## トップチェーン商品（アクセサリ）一部商品 販売終了のご案内

形番：TP-C16689LT-ARG (つばき分類 K16)

販売終了商品	サイズ
TP-C16689LT-ARG

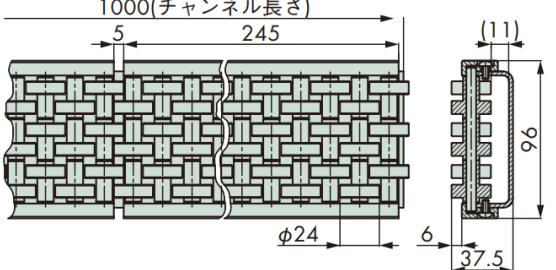
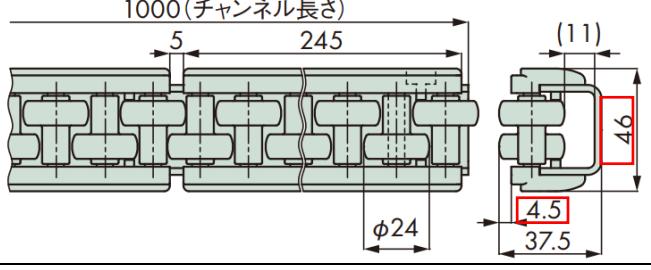
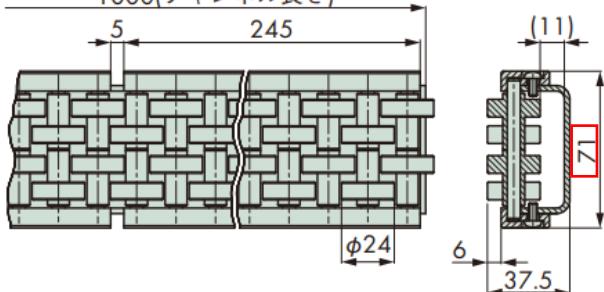
代替品	サイズ	販売終了品と異なる点
TP-C16686LSST-ARG		<ul style="list-style-type: none"> <li>ローラの列数 6列 → 2列</li> <li>ガイドの高さ 96mm → 46mm</li> <li>ローラの突出寸法 6mm → 4.5mm</li> </ul>
TP-C16683LSST-ARG		<ul style="list-style-type: none"> <li>ローラの列数 6列 → 4列</li> <li>ガイドの高さ 96mm → 71mm</li> </ul>

※ローラの列数および赤枠部の寸法サイズが販売終了品と異なります。
